改善箇所説明図

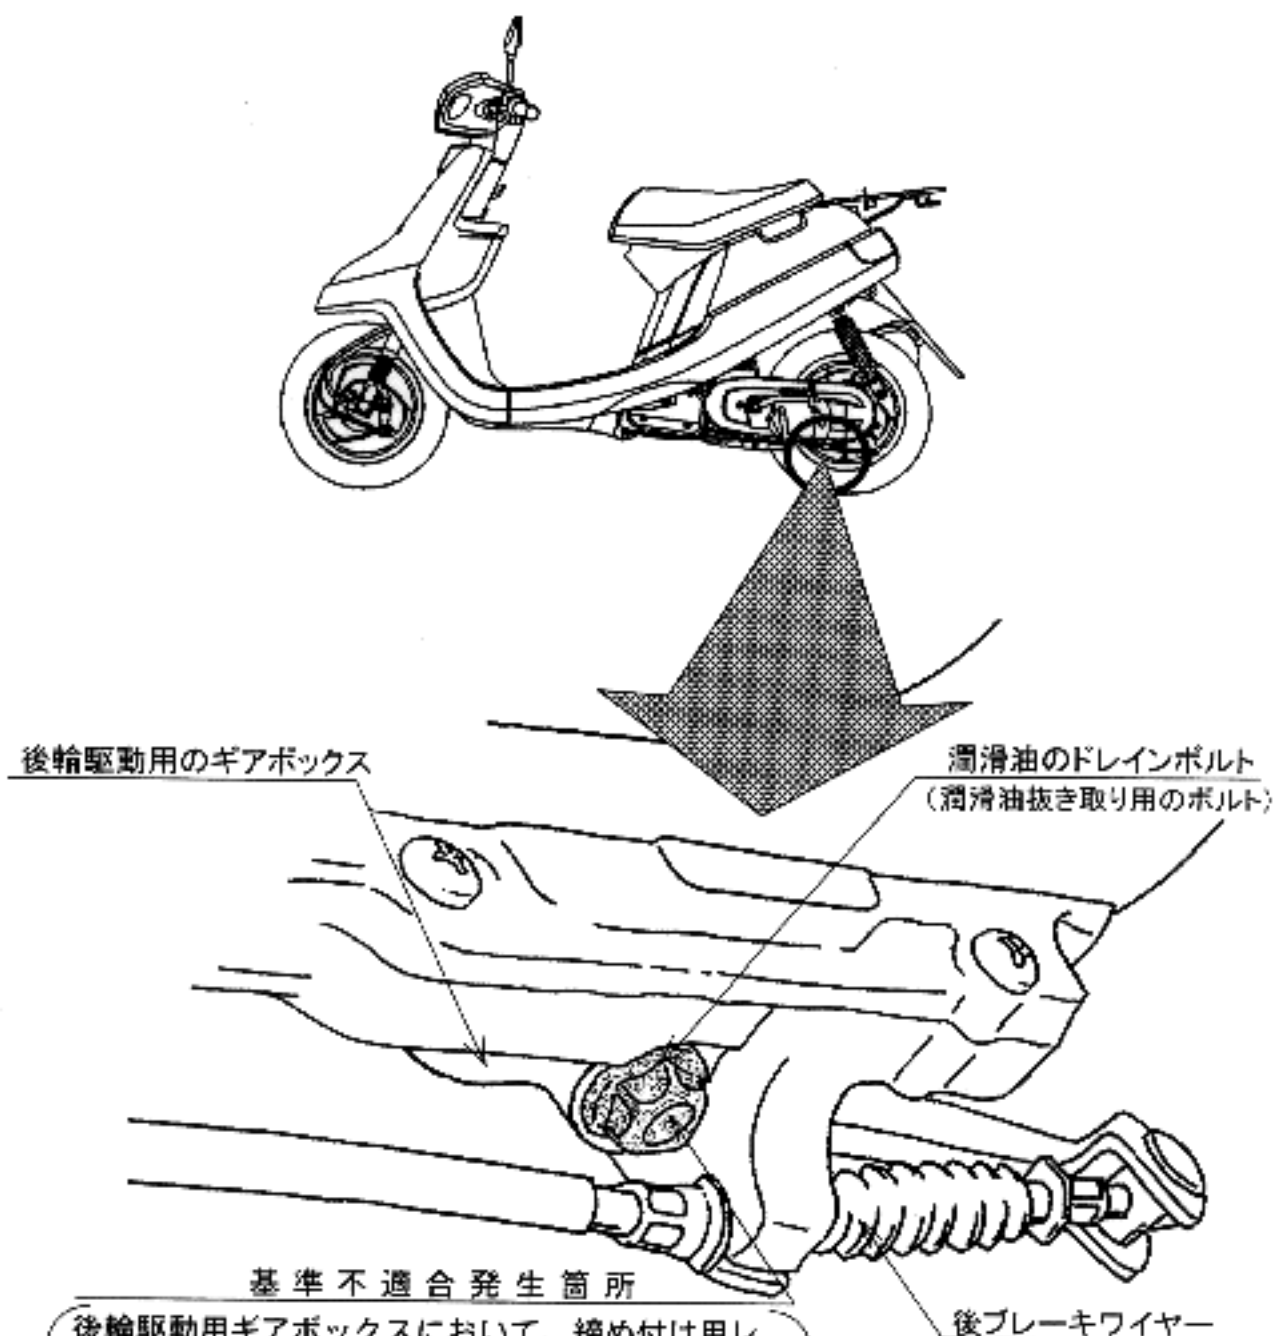
後輪駆動用ギアボックスにおいて、締め付け用レンチ（オイルパルスレンチ）に不具合が生じたため、潤滑油のドレインボルト（潤滑油抜き取り用のボルト）の締め付けトルクが不足しているものがあり、そのままの状態で使用を続けると、ドレインボルトが緩み、最悪の場合、潤滑油が洩れ当該ギアボックスのギアが焼付くおそれがある。

改善の内容：全車両点検し、当該ボルトのトルクが不足しているものは、正規トルクで締め付ける。

識別：当該ボルトに黒色の塗料を塗布する。
